改善箇所説明図

改善措置の内容

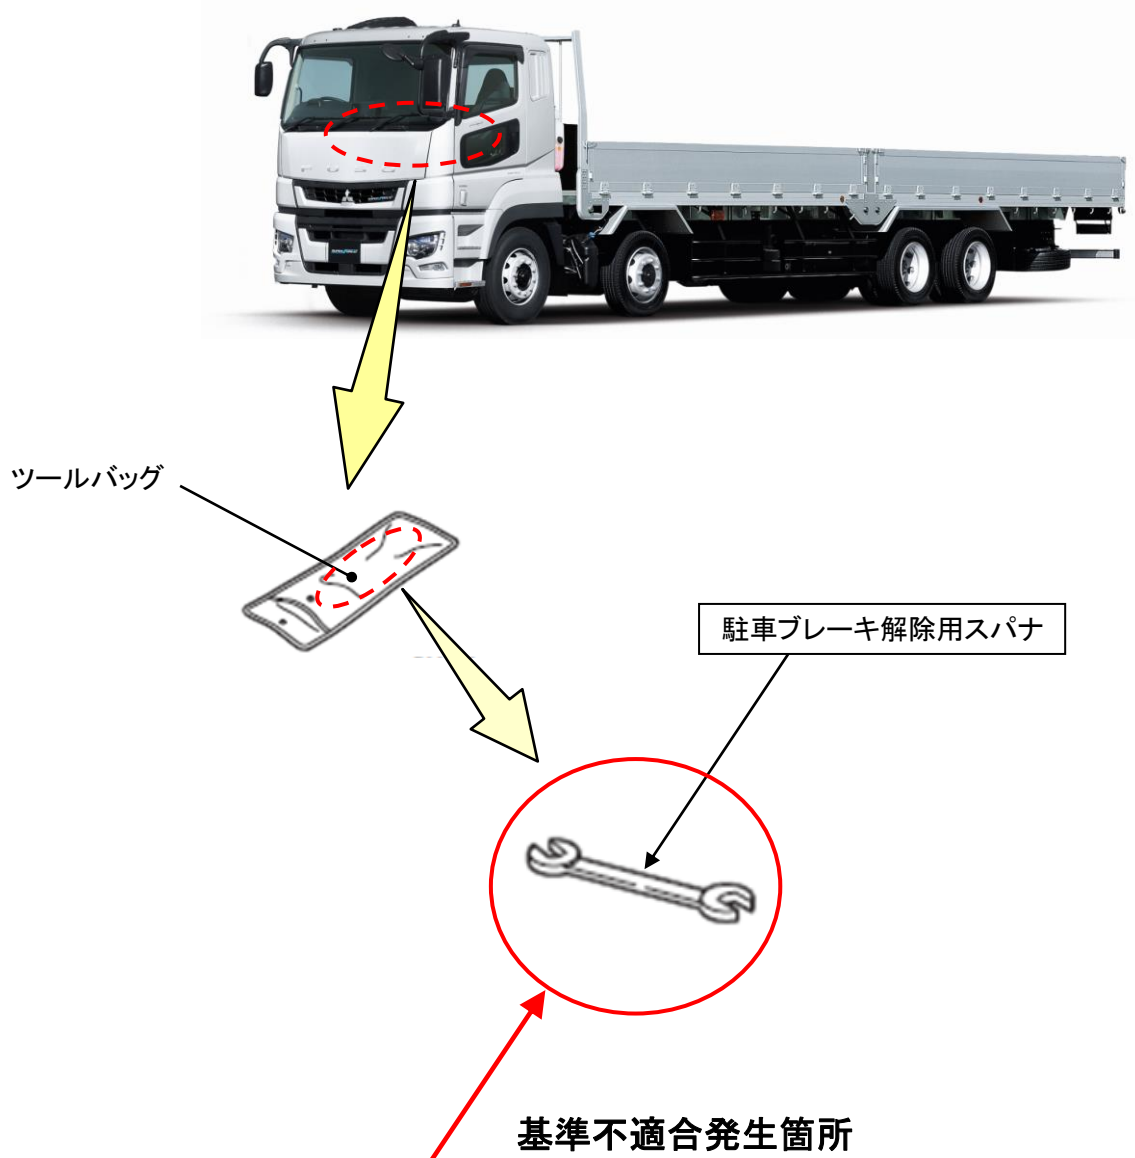
大・中型トラックおよび大型バスにおいて、車載工具の構成が不適切なため、駐車ブレーキ故障時解除用の工具（スパナ）が搭載されていない。そのため、故障により駐車ブレーキが解除出来ない場合や意図せず駐車ブレーキが作動した場合に、車載工具で駐車ブレーキを解除することが出来ない。

全車両、車載工具に駐車ブレーキ解除用スパナを追加する。

注： ☐ は追加する部品を示す。

識別：作業完了車には、白色ペイントを塗布する。
